リコール届出日：令和4年5月19日

改善箇所説明図

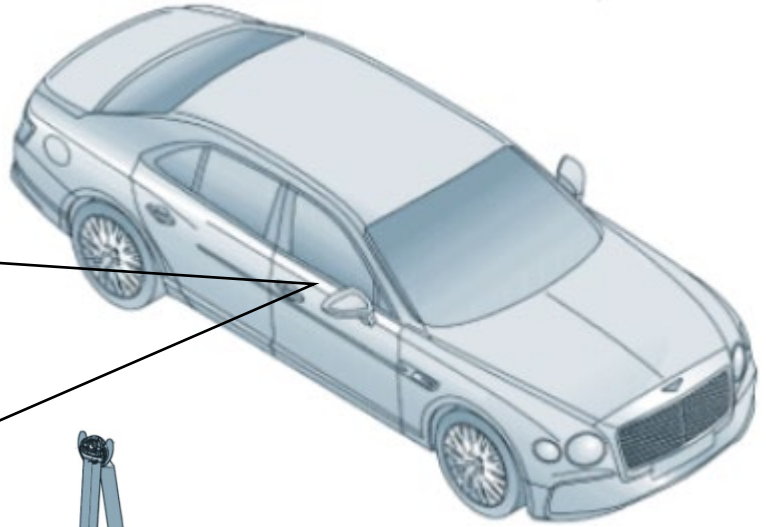
基準不適合発生箇所

助手席において、不適切なデータ管理により、自動ロック付巻き取り機能（ALR 機能）が備わっていない誤った仕様のシートベルトが装着されているものがある。そのため、助手席にチャイルドシートを取付けた際、適切に拘束できず、最悪の場合、車両衝突時にチャイルドシートの乗員が負傷するおそれがある。また、運転席においては、自動ロック付巻き取り機能（ALR 機能）が備わっている誤った仕様のシートベルトが装着されているものがある。

全車両、運転席及び助手席のシートベルトを点検し、誤った仕様のシートベルトが装着されている場合は正しい仕様の部品と交換する。

は、点検結果により交換する部品を示す。

識別：運転席の内側のシートレールに黄色のペイントを塗布する。
